# SAS FARGES MATERIAUX ET CARRIERES

## TABLEAU RECAPITULATIF DE PRISE EN COMPTE DES REMARQUES DE LA PHASE AMONT

*Carrière de calcaire de « La Pasquié »*

**Rapport n° R1602703bis – Phase 2**

(Photographie prise sur le site par GéoPlusEnvironnement)

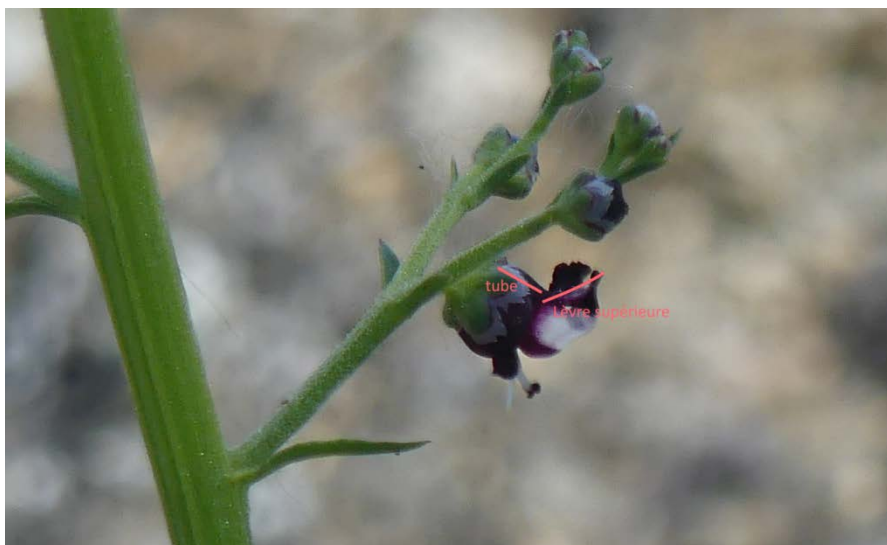
La Scrofulaire du Jura (*Scrophularia canina hoppii*) est une sous espèce de la Scrofulaire des chiens (*Scrophularia canina*) dont le critère de détermination est :

- Cymes majoritairement à plus de 2 fleurs (5 sur la photo)
- Lèvre supérieure de la corolle > 50% du tube (montré sur la photo)

Les stations ayant été identifiées sur le site par GéoPlusEnvironnement appartiennent bien à la sous espèce de Scrofulaire du Jura.
